東通原子力発電所 基準地震動の策定のうち
内陸地殻内地震の地震動評価について
(コメント回答)
(補足説明資料)

2022年4月11日
東北電力株式会社

審査会合におけるコメント

「孤立した短い活断層の存在を仮定した断層長さ」である $L=20\text{km}$ の断層による地震における断層近傍の地震動(平均応答スペクトル)と「標準応答スペクトルに基づく地震動」との比較

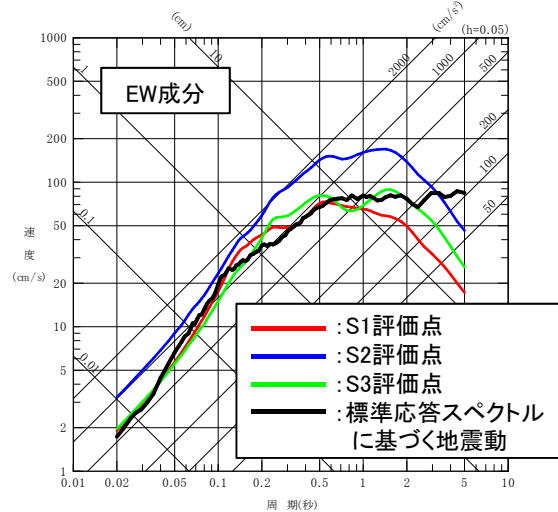
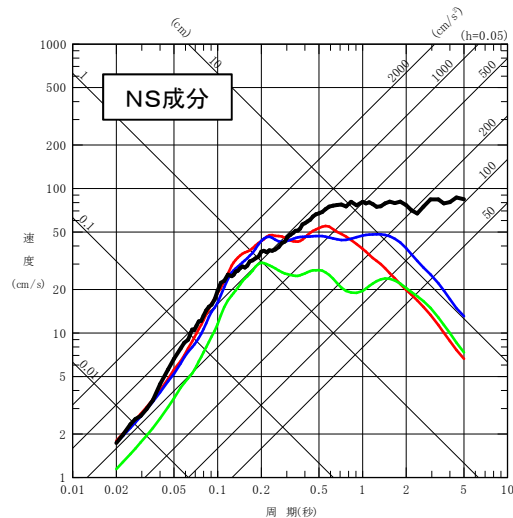
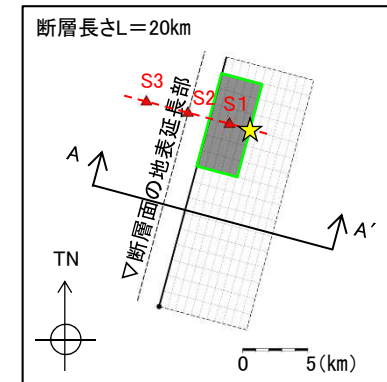
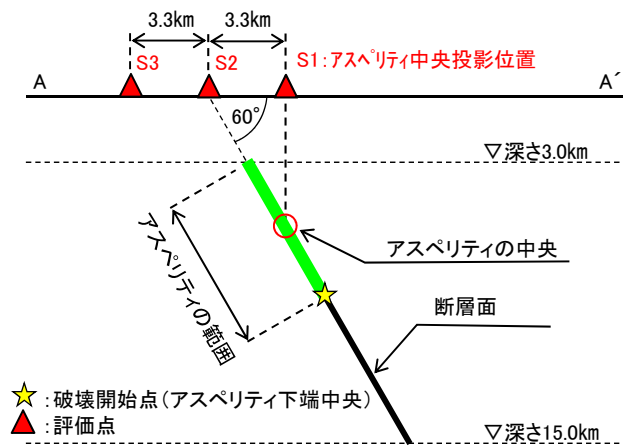
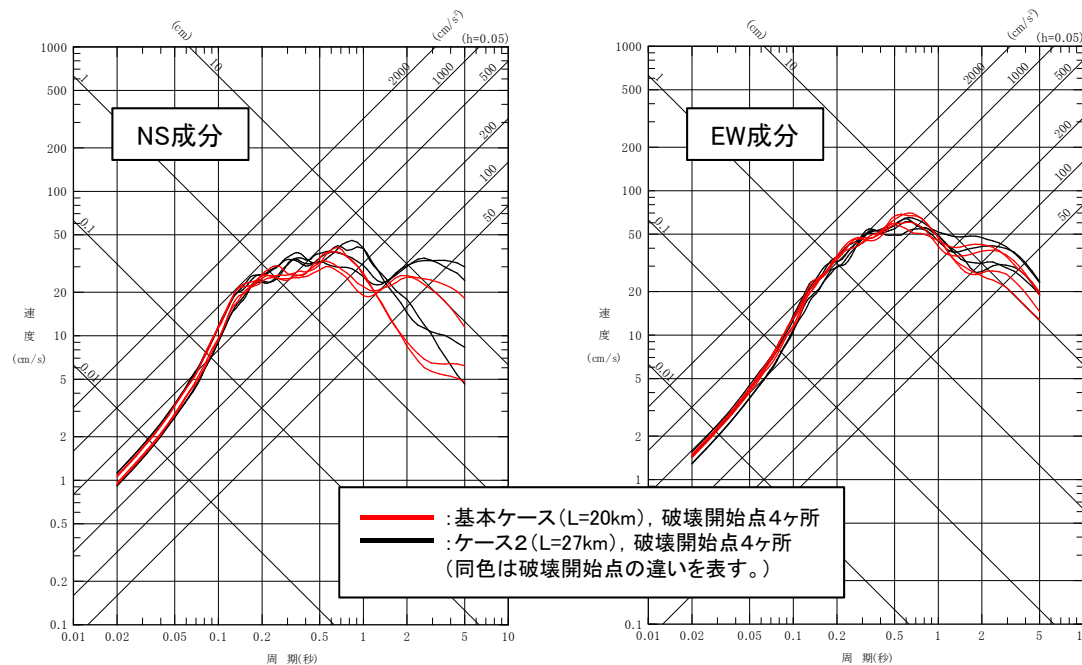
S203

- 「孤立した短い活断層の存在を仮定した断層長さ」である $L=20\text{km}$ の断層による地震について、基本ケースの断層モデルを用いて地表延長部を中心として対称に評価点を配置したケーススタディを行い、「震源を特定せず策定する地震動」※との比較を行った。
 - 断層パラメータは、「下北半島中軸部高速度層の高まりに基づく地震」基本ケースと同じとした(本編資料5章4参照)。
 - 地震動評価は統計的グリーン関数法を用いた。地下構造モデルは東通のモデルを用いた(本編資料2章参照)。
 - $L=20\text{km}$ の断層による断層近傍の地震動(平均応答スペクトル)は、アスペリティの位置を断層の最浅部に設定していることもあり、「震源を特定せず策定する地震動」を超える周期帯がある。
- ⇒ したがって、アスペリティ位置を最浅部に設置した $L=20\text{km}$ の断層モデルは十分保守的な地震動評価結果を与える。

図A L=20kmモデルとL=27kmモデルの平均応答スペクトル
(統計的グリーン関数法。断層モデルは本編資料5章4参照。)

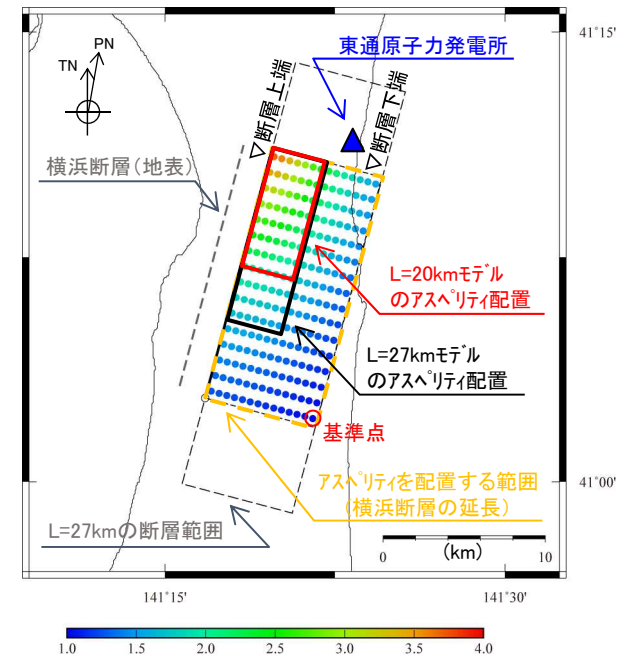
No.	コメント時期	コメント内容	今回ご説明資料の掲載箇所
S188	2021年2月5日 第943回審査会合	「横浜断層(東傾斜)による地震」は地質調査結果に基づくものではなく、地震動評価上の保守性確保の観点から考慮したものはしているが、検討用地震として選定した考え方、基本ケースおよび不確かさケースの設定においては、その考え方を整理したうえで保守性を考慮し検討すること。	本編資料 p.26～79
S202	2021年9月17日 第1005回審査会合	検討用地震として「横浜断層による地震」を選定し、その不確かさケースとして東傾斜のモデルを設定しているが、東傾斜は下北半島東西断面中央部付近の狭隘な速度構造の高まりを踏まえ設定していることを重視し、評価した地震の概念が分かるような名称として検討用地震の位置づけを明確にすること。	本編資料 p.27, 31～34
S203	2021年9月17日 第1005回審査会合	東傾斜の断層による地震の地震動評価について以下の点を踏まえて再検討すること。 ①検討ケースの位置づけ 東傾斜の断層による地震は地表に活断層が現れないことが前提なので、ケース2 ^{※1} を基本とし、ケース3 ^{※2} は規模の不確かさとして位置づけすることが妥当ではないか。 ②震源モデルの設定 東傾斜の想定位置は敷地に近づけたというよりも、地表痕跡の認められる位置で考慮したという整理の方が適切ではないか。 ③ケース2の更なる不確かさの考え方 ・東傾斜の断層による地震は、不確かさを考慮して地震評価上の保守性を確保していることを踏まえ、基本ケースあるいは不確かさケースの区分を適切に改めること。 ・東傾斜では実体的にL=20kmを基本ケースとしているが、L=20kmが基本ケースとなる根拠が不明確。文献内容も踏まえた考え方の整理が必要。 ・中越沖地震の知見(応力降下量の1.5倍)は、必ずしも地震発生層を飽和する規模以下の地震に適用できないとはされていない。ケース2-2はケース2-1の応力降下量の不確かさケースとしては不十分。 ・M ₀ の小さい不確かさケース2-1では、M ₀ の算定に入倉・三宅式よりもSomerville式を採用した方がM ₀ が大きく評価されることから、評価の適切性について整理・説明が必要。 ・アスペリティ位置の影響について分析・評価を行うこと。	※1:断層長さ20km ※2:断層長さ27km 本編資料 p.31, 32, 52～79 補足説明資料 p.25～29

- 傾斜角を60度とし、L=20kmモデルとL=27kmモデルの地震動の比較を実施した。両者は、施設に与える影響の大きい短周期側ではほぼ同等のレベルとなっており、保守性が確保されている(図A)。これは、両モデルとも地震調査研究推進本部(2020)※に基づきアスペリティを設定した場合、敷地に対し影響の大きいアスペリティ位置が共通に考慮されること、L=27kmのアスペリティ面積が拡大する部分は敷地からの距離が遠く、短周期地震動に与える影響は相対的に小さいためと考えられる(図B)。
- なお、長周期側はL=27kmの方が大きい傾向にあるが、不確かさケースとしてL=27kmのモデルを採用していること、また、長周期側は応力降下量(短周期レベル)の不確かさの影響を受けにくいことも踏まえると、長周期側地震動の評価も過小にはなっていない。

検討用地震の地震モーメント算定におけるSomerville et al.(1999)と入倉・三宅(2001)の比較

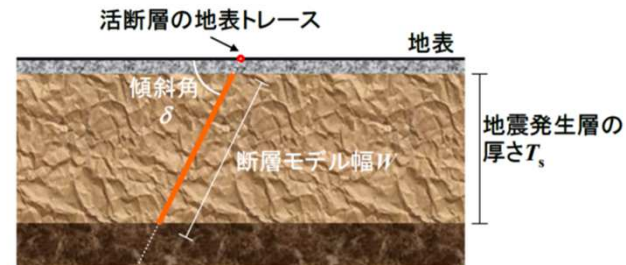
S203

- 検討用地震では地震発生層を飽和する断層幅を設定していることから、地震調査研究推進本部(2020)を踏まえると、いずれのケースも入倉・三宅(2001)を用いることが考えられる。
- しかしながら、「下北半島中軸部高速度層の高まりに基づく地震」の基本ケース(ケース1)及びケース4(応力降下量)では、Somerville et al.(1999)が入倉・三宅(2001)をわずかに上回る算定結果となることから、地震動の保守性の観点からSomerville et al.(1999)を用いた(本編資料5章4参照)。

標準応答スペクトルに適合する模擬地震波を解放基盤表面位置 ($V_s=1300\text{m/s}$) に引き上げた地震動

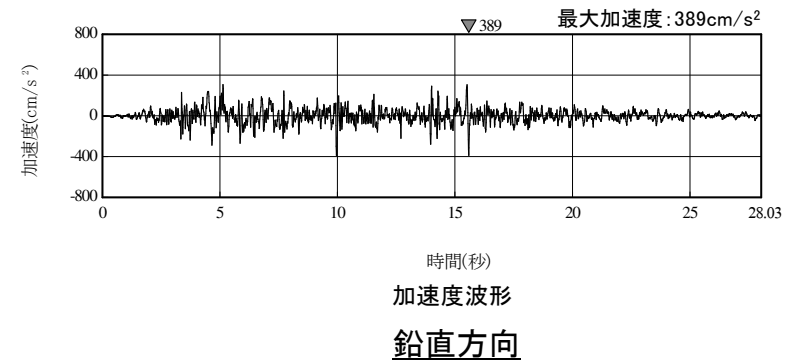
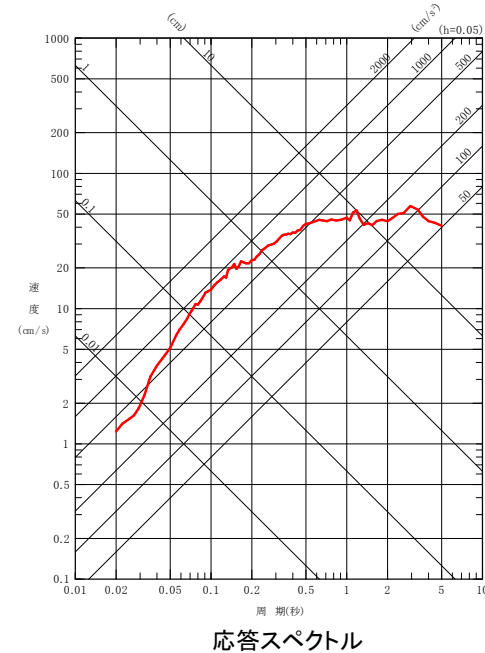
S204	2021年9月17日 第1005回審査会合	下北半島の地質構造上の特徴を踏まえた東傾斜の地震の評価結果の保守性確認の一環として、「震源を特定せず策定する地震動」と比較することは有益である。解放基盤表面位置における「標準応答スペクトル」の評価結果を速やかに提示すること。	本編資料 p.77, 79 補足説明資料 p.32～38
S205	2021年9月17日 第1005回審査会合	一部のスペクトル図では、線が輻蕩しており視認性が劣るため、表示方法の改善を試みること(第1005回審査会合資料1-2のp.53, 資料1-3のp.27)。	本編資料 p.45, 48, 51, 64, 67, 70, 73, 76, 77

- 標準応答スペクトルに適合する模擬地震波を地下構造モデルを用いて解放基盤表面位置 ($V_s=1300\text{m/s}$) に引き上げた地震動について、応答スペクトル及び加速度波形を示す。
